### **Erstaufstellung des Bebauungsplanes Nr. I/St 57 „Mischgebiet am Paracelsusweg“**

- Auswertung der Stellungnahmen aus den frühzeitigen Beteiligungsschritten gemäß §§ 3 (1) und 4 (1) BauGB
- Ergebnis der Auswertung der frühzeitigen Beteiligungsverfahren  
Übersicht: Ergänzungen und Änderungen der Planunterlagen zum Entwurf

Stand: Entwurf, Januar 2020

Übersichtsplan mit Geltungsbereich

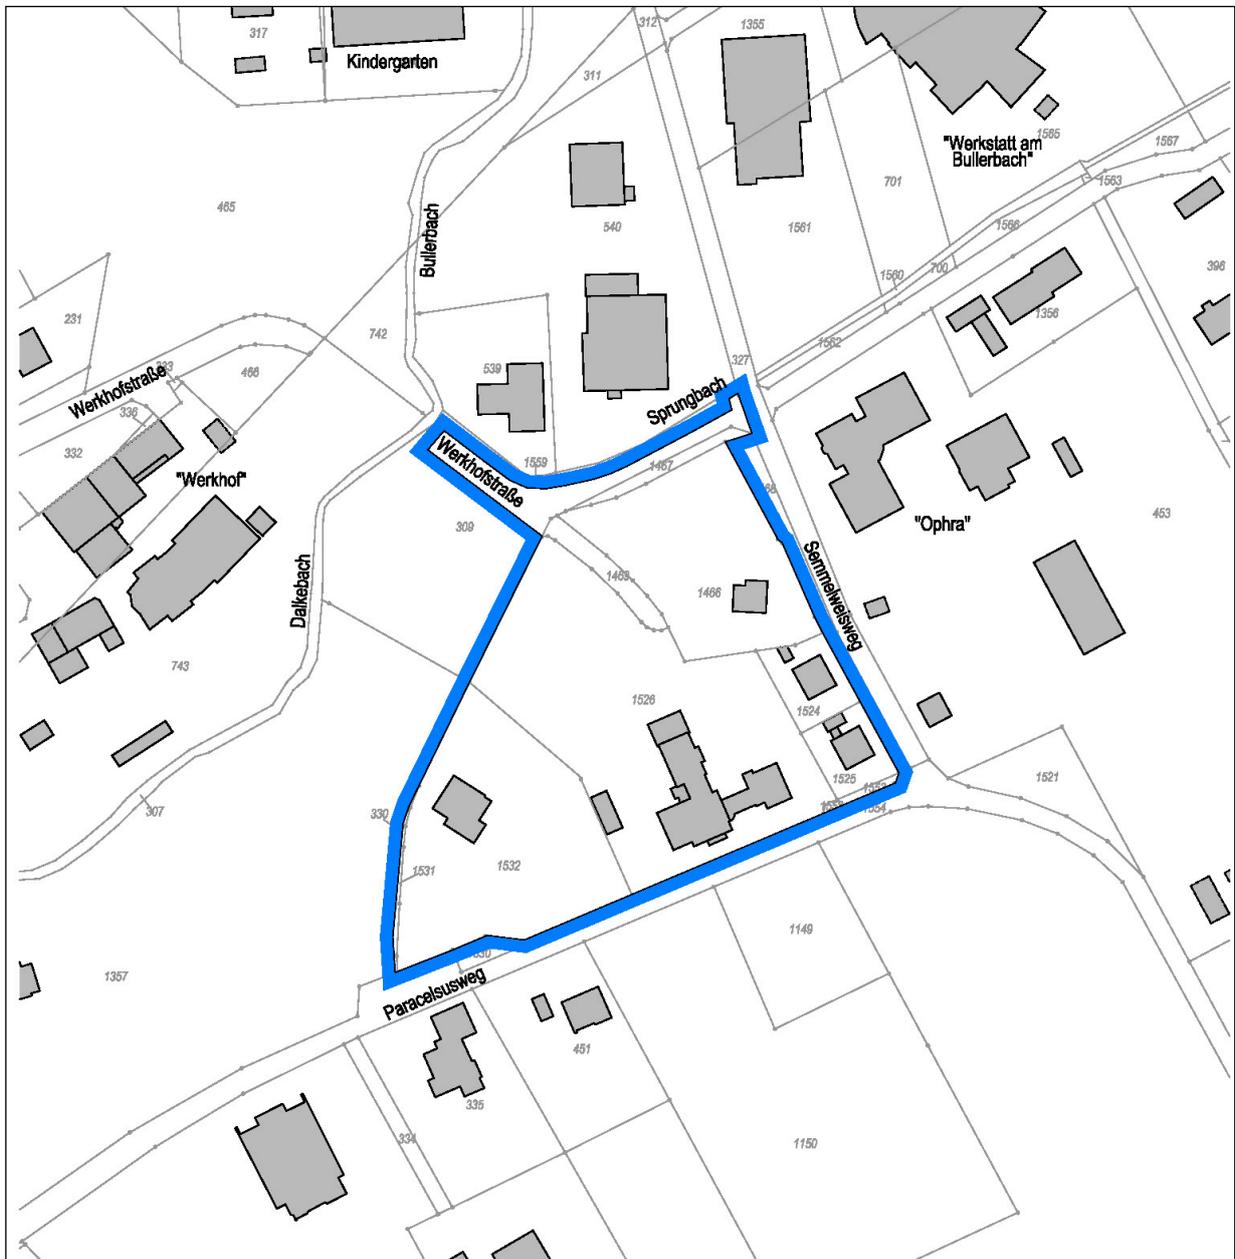
Gegenstand der frühzeitigen Beteiligung waren die Erläuterung der allgemeinen Ziele und Zwecke der Planung sowie der folgende Abgrenzungsplan:

Gegenstand der frühzeitigen Beteiligungsverfahren waren die allgemeinen Ziele und Zwecke der Planung sowie der vorgesehene Geltungsbereich mit dem zum Ausbau vorgesehenen Abschnitt der Werkhofstraße. Zu diesen Punkten wurden keine Anregungen vorgebracht, so dass diesbezüglich keine Änderungen erforderlich waren.
